Proceso No. 11001333102220101000108 00

Controversia: Acción Popular

REF: Auto de fecha 13 de agosto de 2012. Oficio No. 1887 del 15 de Agosto de 2012.  
Respuesta aclaración y complementación al informe técnico fechado 21 de febrero de 2012.

Perito encargado por la Universidad Nacional:  
JUAN LUIS RODRÍGUEZ

Licencia original: Plano tomado del expediente N° 07-4-2667, Curaduría N° 4

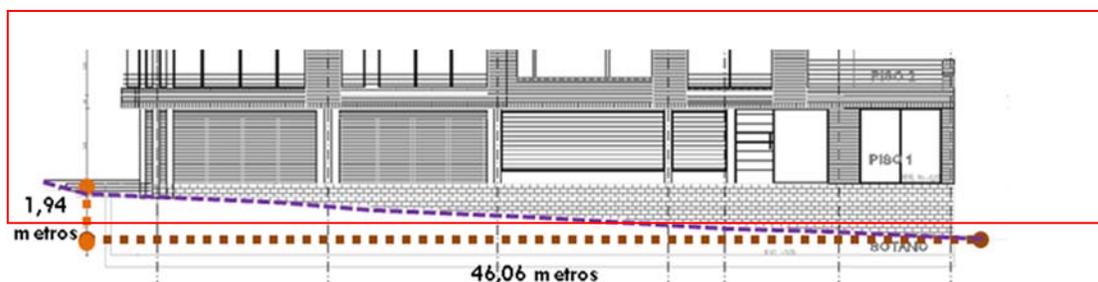
Respuesta: En las tres radicaciones de solicitud de licencia, la inclinación del terreno que se refleja en los planos de cada una de ellas, es diferente. Aunque en las tres solicitudes el porcentaje de inclinación del terreno es inferior al 12% que estipula la norma para considerarlo jurídicamente inclinado.

A pesar de las diferencias detectables a simple vista en los planos puestos a su consideración, la Curadora aceptó las inconsistencias. Ante diferencias tan marcadas resulta inconsecuente presumir la buena fe y dar por ciertas las informaciones contenidas en los planos. Las diferencias en la inclinación del terreno en los tres trámites sometidos a curaduría han debido llevar a la Curadora a exigir un levantamiento topográfico detallado que determinara la inclinación real del terreno.

A continuación, incluyotres pares de imágenes de la misma fachada. Cada una corresponde a una de las tres radicaciones ante la Curaduría Urbana No. 4. La primera corresponde a la primera solicitud de licencia, y las dos siguientes a las modificaciones primera y segunda de la licencia original. De una a otra cambia la pendiente del terreno. Pero cambia en planos porque en la realidad el terreno sigue siendo el mismo.

--- Línea de terreno según los planos de Licencia original N° 08-4-0019

● Longitud horizontal del lote

● Altura desde el andén nor-occidental de la calle 75 hasta el punto más alto del límite nor-oriental del lote.

46,06 mts → 100%

1,94 mts **4.2%** →

Lo reitero: es evidente que de una a otra licencia cambia la pendiente del terreno. Pero cambia en planos porque en la realidad el terreno sigue siendo el mismo. En la Licencia Original tiene una pendiente del 4,2%; en la Primera Modificación tiene una pendiente de 6.7%; y en la Segunda Modificación tiene una pendiente de 8.57 %; sin que ello determinara una solicitud de aclaración por parte de la Curadora. Con lo cual, el error se repitió y fue avalado no una sino dos veces.

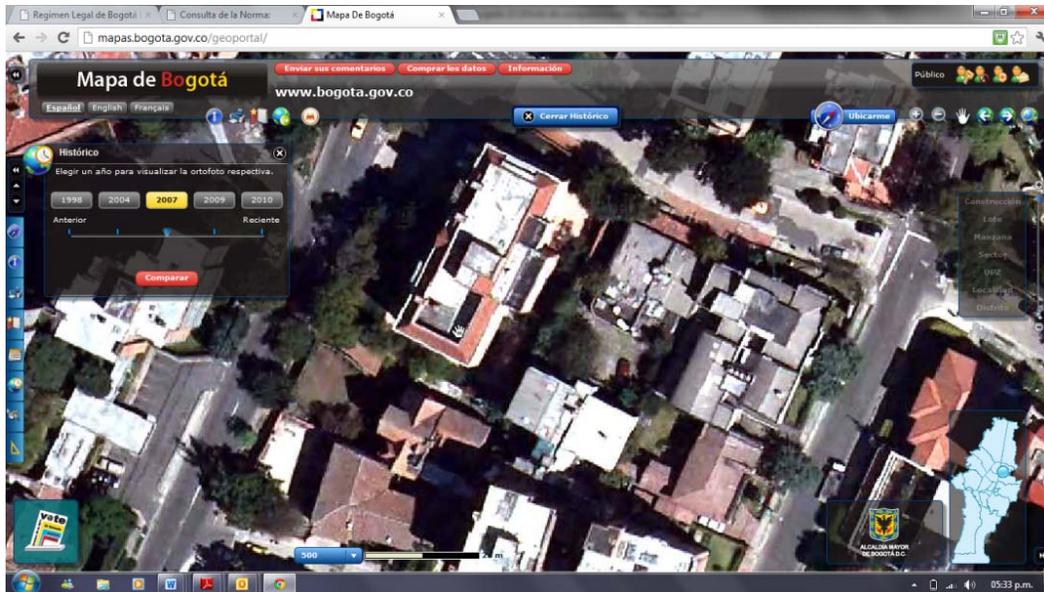
Respuesta: NO lo hace. Desde el exterior, exactamente desde la rampa de entrada al parqueadero de la calle 75, se puede constatar que debajo del antejardín hay carros parqueados. El retroceso está pensado para que el espacio publico tenga por lo menos una zona de 1.50 metros, tal como lo define la norma transcrita en la respuesta 18. Y esta zona,NO la hay.

Aclaración. Un retroceso es diferente a un aislamiento.

Respuesta: Los retrocesos se aplican a los muros de sótanos y semisótanos; los aislamientos se aplican a las distancias entre los linderos del predio y la edificación. En este caso los antejardines SÍ están sembrados, pero sobre la placa del parqueadero que cubre el parqueadero, NO sobre una franja de terreno de 1.50 metros, como lo estipula la reglamentación.

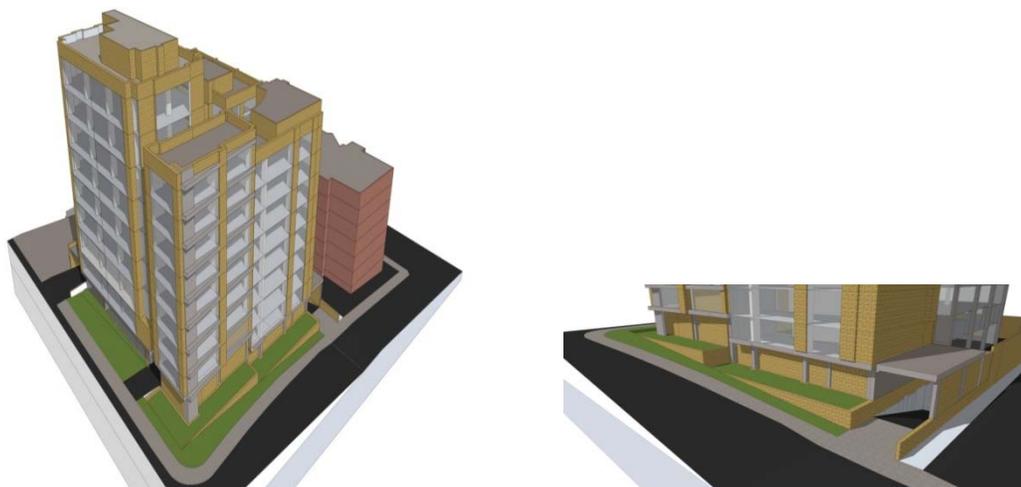
Respuesta: NO lo está porque debió estar retrocedido 1.50 metros a partir del andén y debió estar escalonado a partir del punto en el que la distancia entre el andén y el borde superior de la placa supera los 1:50 metros. Las siguientes imágenes incluidas en el peritaje rendido en febrero pasado muestran lo que pretende la reglamentación: una franja verde inmediata al andén, de 1.50 metros de ancho; y un antejardín elevado que en ningún momento puede superar los 1.50 metros de distancia entre el andén y el borde superior de la placa del semisótano.
